시 정 요 구

제 목 나들목 연결로 횡단폭원 확보 필요

소 관 부 서 ○○건설사업단

[그림 1] 연결로 최소 폭원 조정(1방향 1차로)

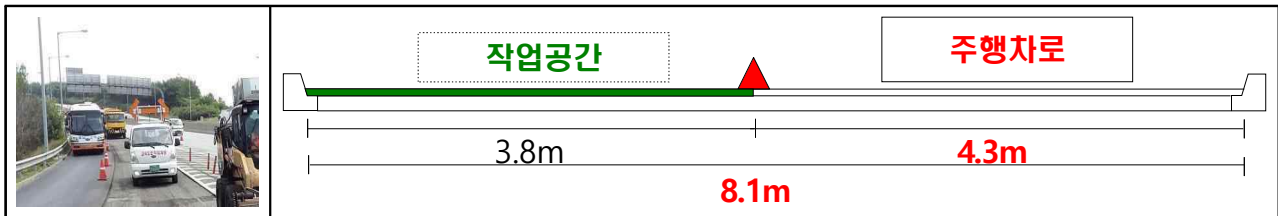
“도로시설물 설계 개선 방안(△△처-3011, 2020. 11. 5.)”에 따르면 유지보수 공사 연결로 차단 작업 시 사고 위험을 방지하기 위하여 주행 차로 폭을 포함한 표준횡단폭원¹⁾은 [그림 1]과 같이 8.1m를 확보하고, 2021년 신규 설계 착수 노선부터 적용하는 것으로 되어 있다.

그런데 ○○건설사업단은 ㄷㄷ 제2공구 ㄱ표 나들목 연결로 횡단폭원의 경우 8.1m보다 0.5m 부족한 7.6m로 설계되어 있는 등 [표]와 같이 2021년 이전에 설계된 나들목 2개소(ㄱ표, ㄱㅎ)의 연결로 횡단폭원이 부족하게 설계되어 있어, 향후 유지관리공사 연결로 차단 작업 시 작업공간과 주행차로를 확보하지 못할 우려가 있는데도 그대로 두고 있다.

조치할 사항 ○○건설사업단장은 ㄷㄹ 노선 나들목 2개소(ㄱ표, ㄱㅎ)의 연결로 횡단폭원을 확대하시기 바랍니다.(시정)
